Titel: Cavalon Heizungsupdate II.1		
AG-SB-2022-05-B-DE	Datum des Inkrafttretens: 01.12.2023	Kategorie:
Gültigkeit		A – Sicherheitskritisch B – Empfohlen C – Optional
Betroffene Fluggeräte: Cavalon	Betroffene Werknummern: Gebaut nach 05/2022 und vor 10/2023	
Auf das angegebene oder nachfolgende Problem wird im Wartungshandbuch Aircraft Maintenance Manual (AMM) in letztgültiger Ausgabe verwiesen.		Siehe AutoGyro Webseite
Dieses Formular ist eine Reaktion von AutoGyro auf ein bei Wartungsarbeiten gefundenes Problem, welches eine Eingrenzung oder Korrektur erfordert, bzw. Eine Service-Information über Flugzeugmodifikationen. Unterstützung erhalten Sie bei AutoGyro unter airworthiness@auto-gyro.com .

Grund und Überblick über das Service Bulletin (Ursache des Problems, falls bekannt)

Arbeitsanweisung für den elektrischen Teil des Umbaus:

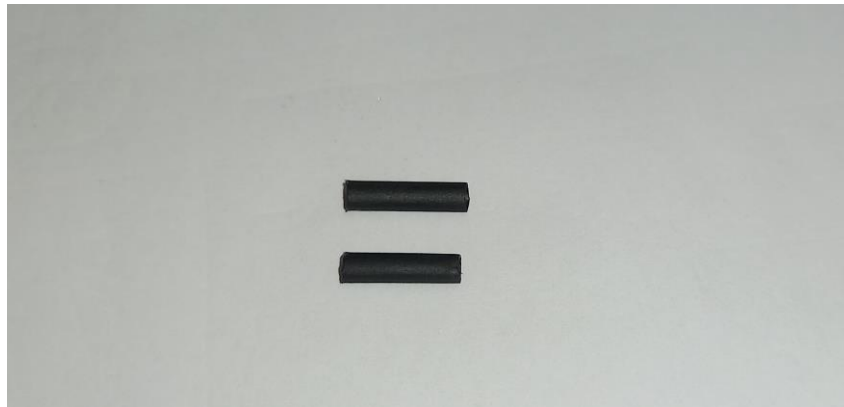
- 1.) Abbau der Kappe des Drehreglers durch Abziehen.

- 2.) Lösen der Verschraubung und Ausbau des Potentiometers nach hinten aus dem Panel

- 3.) Zurechtschneiden zweier Stücke Schrumpfschlauch mit ca. 10 mm auf Aufschieben auf beide Seiten des Widerstandes.

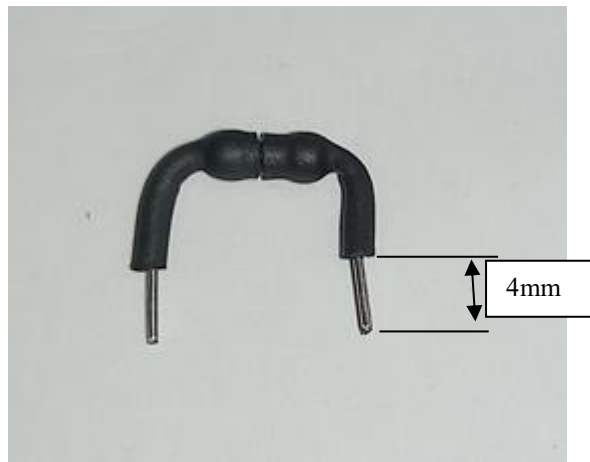
- 4.) Schrumpfschlauch erhitzen und beide Enden des Widerstandes auf ca. 4mm kürzen.

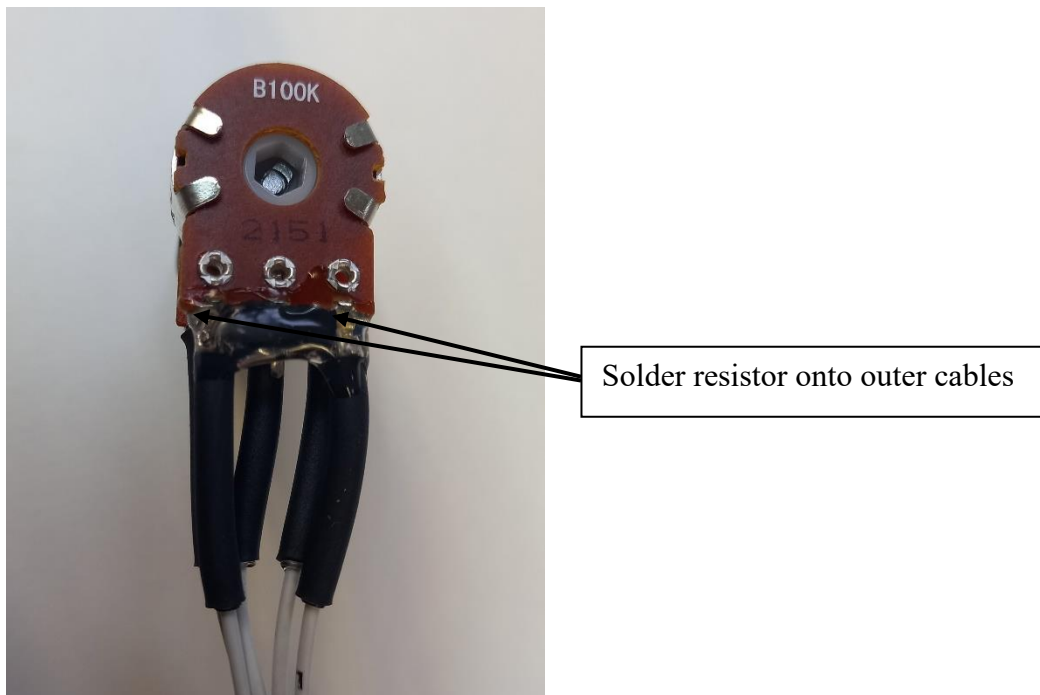
- 5.) Anlöten des Widertandes auf das Potentiometer (Potentiometer an den Stellen abdecken, an denen nicht gelötet wird) – nach dem Lötén auf festen Sitz prüfen.

- 6.) Sichern der Lötstellen mit Heißkleber (z.B Schmelzklebstoff 202, Würth) Sicherstellen, dass die Welle des Potentiometers nicht verklebt wird.
- 7.) Wiedereinbau des Potentiometers.
